1.1 CONCEPTO TÉCNICO No. CT:	CT-7535
1.2 ÁREA:	Análisis y Mitigación de Riesgos
1.3 COORDINACIÓN:	Estudios y Conceptos Técnicos
1.4 REFERENCIA CRUZADA RADICADO FOPAE:	2014ER6242
1.5 RESPUESTA OFICIAL No.	RO-72023

2.1 SOLICITANTE:	CURADURÍA URBANA No. 4
2.2 PROYECTO:	"Vivienda Unifamiliar – Esther Sierra"
2.3 LOCALIDAD:	4. San Cristóbal
2.4 UPZ:	51 – Los Libertadores
2.5 BARRIO O SECTOR CATASTRAL:	El Pinar
2.6 DIRECCIÓN:	Calle 48 Sur 13 17 Este (Dirección Actual) - Diagonal 48 Sur 13 11 Este (Dirección Antigua).
2.7 CHIP:	AAA0005FKTO
2.8 MANZANA CATASTRAL:	91
2.9 PREDIO CATASTRAL:	33
2.10 ÁREA (Ha):	0.0034 (*)
2.11 FECHA DE VISITA:	Junio 10 de 2014

Figura 1. Localización general del proyecto ubicado en la en la Calle 48 Sur 13 17 Este (Dir. Actual) Diagonal 48 Sur 13 11 Este (Dir. Antigua) en el Plano Normativo de Amenaza por Remoción en Masa del POT (Decreto 364 de 2013), el cual se encuentra en amenaza MEDIA.

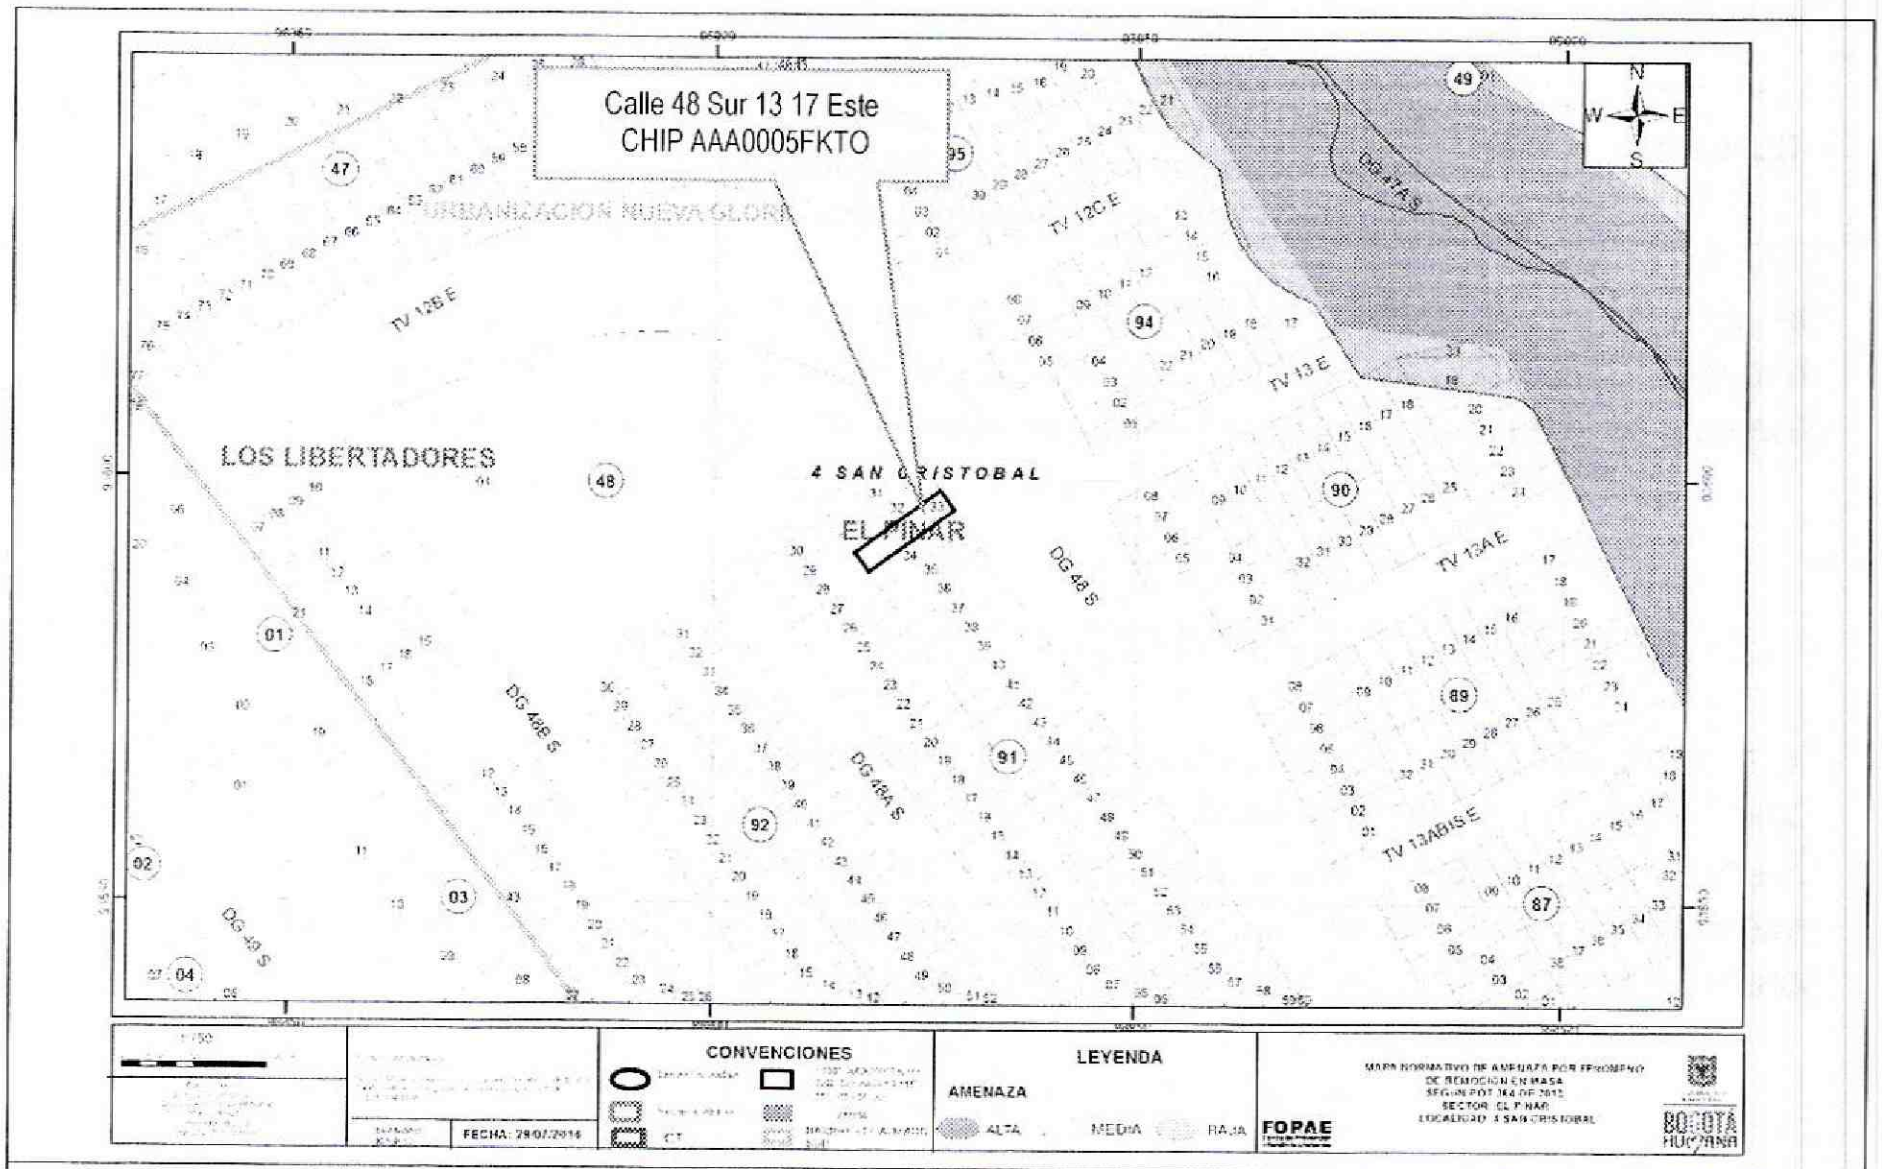
Conforme con el plano normativo de "Amenaza por Remoción en Masa" del Plan de Ordenamiento Territorial de Bogotá – POT, el sector del proyecto ubicado en la Calle 48 Sur 13 17 Este (Dir. Actual) – Diagonal 48 Sur 13 11 (Dir. Antigua), de la Localidad de San Cristóbal, se encuentra en una zona de AMENAZA MEDIA por procesos de remoción en masa (Figura 1).

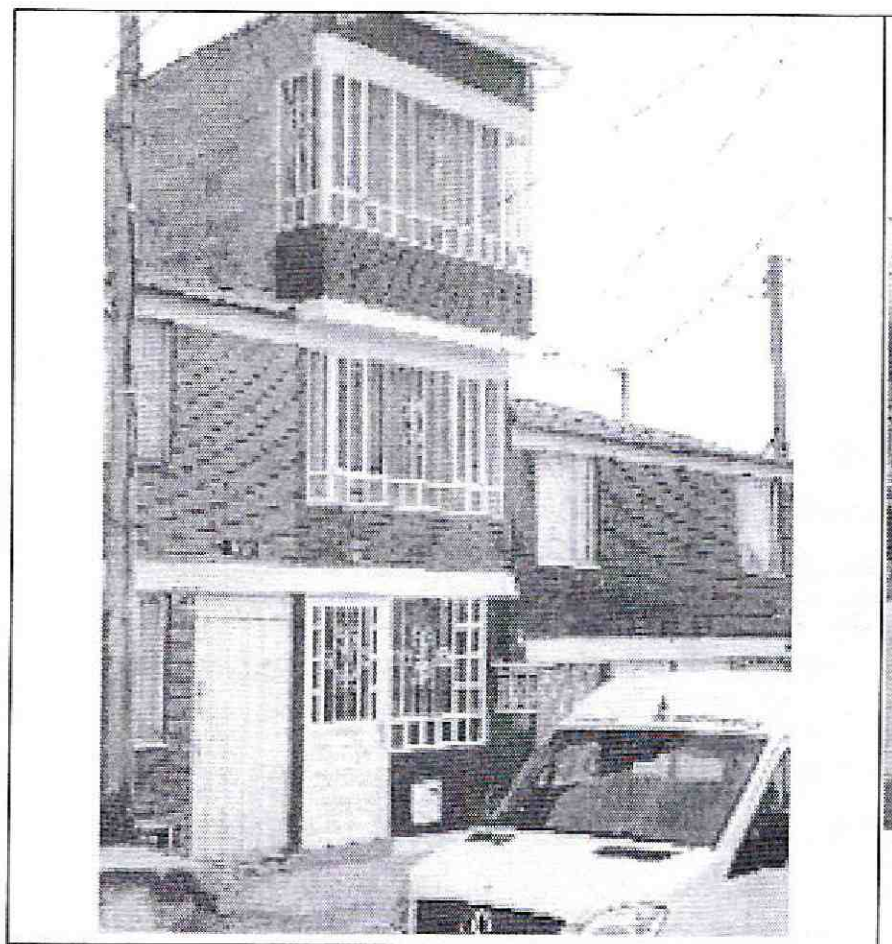
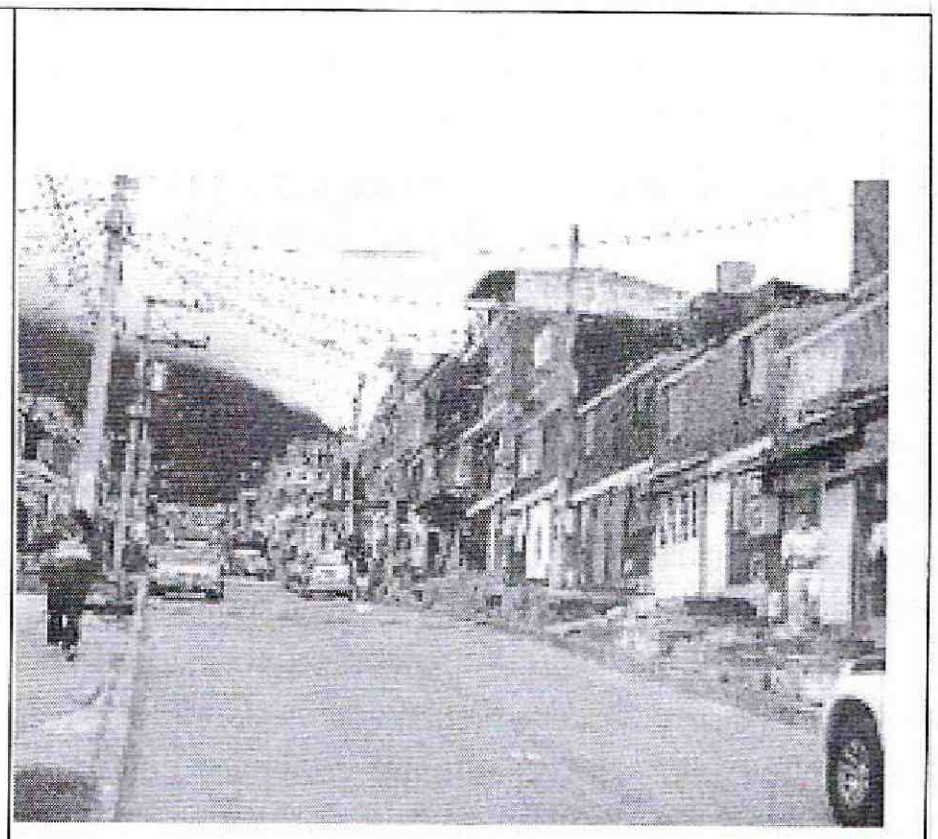
La zona donde se busca desarrollar el proyecto presenta actualmente un uso de suelo urbano con edificaciones de tipo residencial. Corresponde con un sector consolidado con densidad de construcción alta, contando con vías pavimentadas; asimismo, el sector cuenta con sistemas de recolección de aguas lluvias y aguas residuales. En la zona se encuentran edificaciones de hasta cuatro (4) pisos de altura, en un terreno con pendiente media (Fotografías 1 y 2).

En el momento de la visita técnica en el predio objeto del presente concepto técnico, se encontró una edificación de tres (3) pisos al parecer en mampostería simple, sin evidencias de afectación por procesos de remoción en masa de carácter local en su interior, ni de carácter general en la ladera o zonas aledañas al predio evaluado; adicionalmente el predio objeto del presente concepto se encuentra ubicado aproximadamente a 70 metros de la Quebrada Seca San Cristóbal.
